# 改善箇所説明図

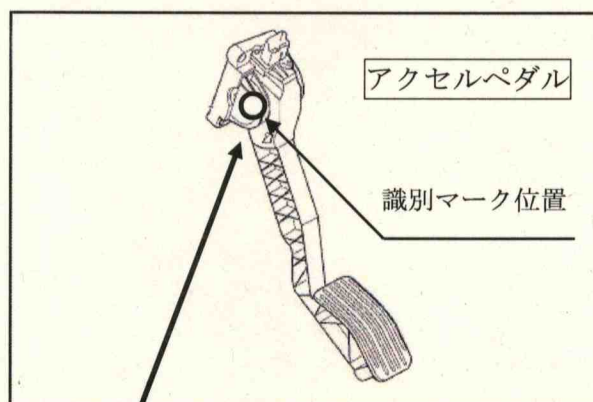
不具合発生箇所

〔 アクペダル取り付け部の構造が不適切なため、摺動性が悪いものがあり、アクセルペダルを放した後にエンジン回転の降下が遅れるものがある。 〕

全車両、当該アクセルペダルを対策品に交換する。

アクセルペダル上部に白ペイントにてマークする。
